Oggetto: [Id: **10454**] Procedura di Valutazione di Impatto Ambientale ai sensi dell'art.23 del D.Lgs. 152/2006 relativa al Progetto di un impianto eolico da 55 MW composto da n. 10 aerogeneratori ricadenti nei comuni di Riccia, Tufara e Gambatesa in provincia di Campobasso con relative opere ed infrastrutture.

CONTRODEDUZIONI ALLE OSSERVAZIONI DEL PUBBLICO

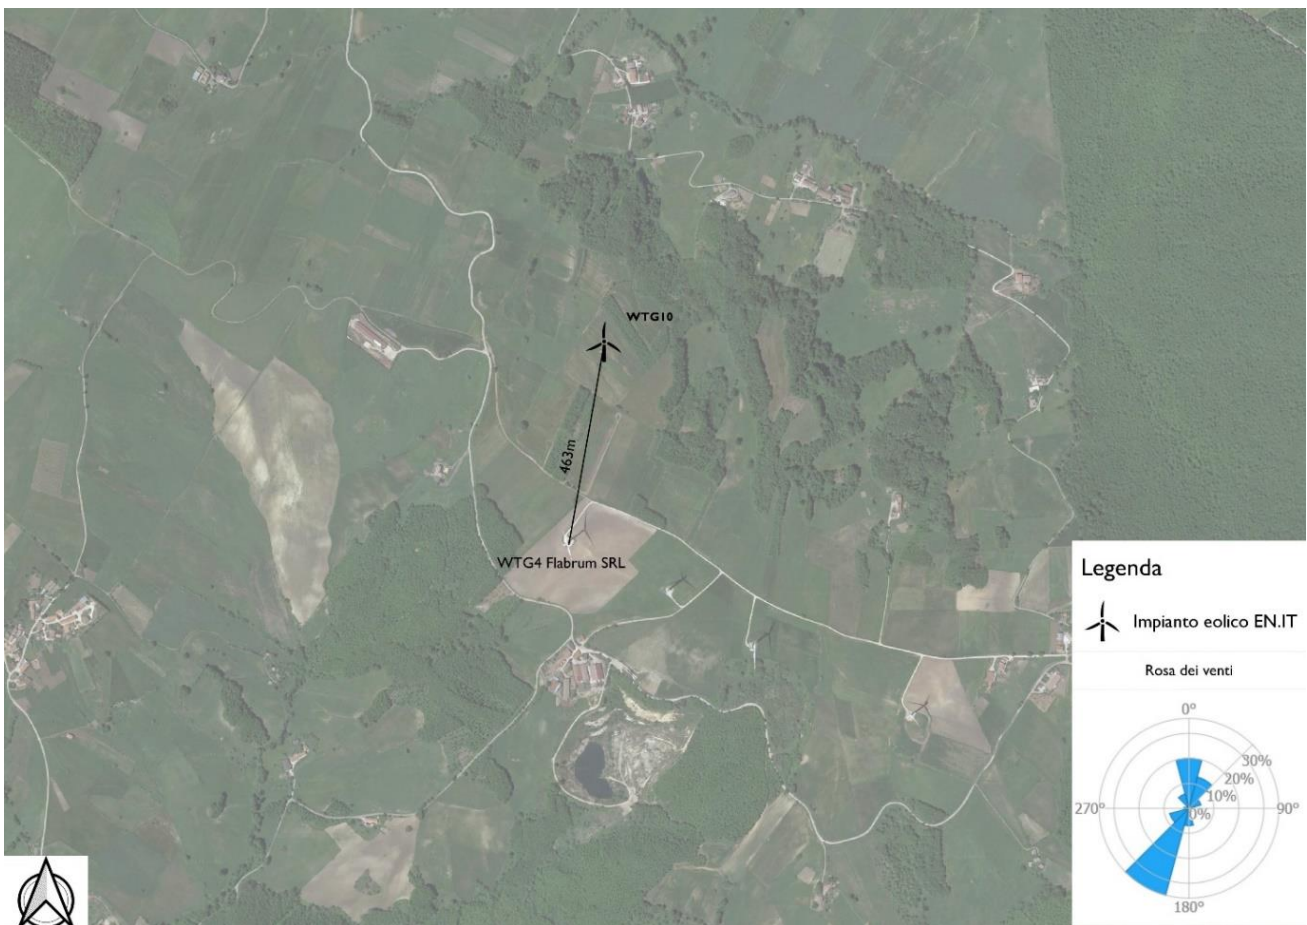
Come noto, una corretta analisi del paesaggio e del territorio su cui prevedere l'ubicazione dell'impianto e la disposizione dei singoli aerogeneratori costituisce, alla luce delle Linee Guida 10 settembre 2010, "elemento fondante per l'attivazione di buone pratiche di progettazione" (All. 4, par. 3.1 Analisi dell'inserimento nel paesaggio). In altri termini, un'attenta e puntuale indagine degli elementi caratterizzanti il paesaggio, dei centri urbanizzati e dei preesistenti impianti eolici si pone in via prodromica per la positiva valutazione del progetto, in sede di valutazione degli impatti ambientali.

In particolare, sembrerebbe che il Proponente, nella valutazione sugli impatti creati dall'area di esercizio dei propri aerogeneratori, abbia tenuto conto esclusivamente di quanto prescritto dalla DGR n. 621/2011, Parte IV Punto 16.1 lett. c), tralasciando completamente la portata normativa delle Linee Guida in materia. Dalla planimetria "2022030_1_8_1_2_DGR_621-Let_C-2011_signed_signed" si evince, infatti, che l'aerogeneratore "WTG10" del progetto di EN.IT è destinato ad essere posizionato a distanza molto ravvicinata rispetto all'aerogeneratore "WTG4" dell'impianto Flabrum (sembrerebbe distare circa 465 metri). L'area di buffer considerata dalla planimetria fa riferimento esclusivamente alle disposizioni della DGR 621/2011 della Regione Molise che prevedono che "per i soli impianti eolici, la distanza dei fabbricati adibiti a civile abitazione al momento della presentazione della richiesta di autorizzazione unica non può essere inferiore a 400 metri e deve rispettare i limiti di leggi vigenti in materia acustica".

A tal fine, il Proponente può adottare adeguate misure di mitigazione degli impatti ambientali generati dall'opera in progetto, previste dalle citate Linee Guida, che - come dichiarato dalla Corte Costituzionale nelle sentenze nn. 86/2019 e 77/2022 - "costituiscono, in settori squisitamente tecnici, il completamento della normativa primaria". È d'uopo sottolineare, altresì, che tali Linee Guida, oltre ad avere natura inderogabile, devono essere applicate in modo uniforme in tutto il territorio nazionale e costituiscono principi fondamentali della materia ambientale, vincolanti nei confronti delle Regioni (Corte Cost. cit.).
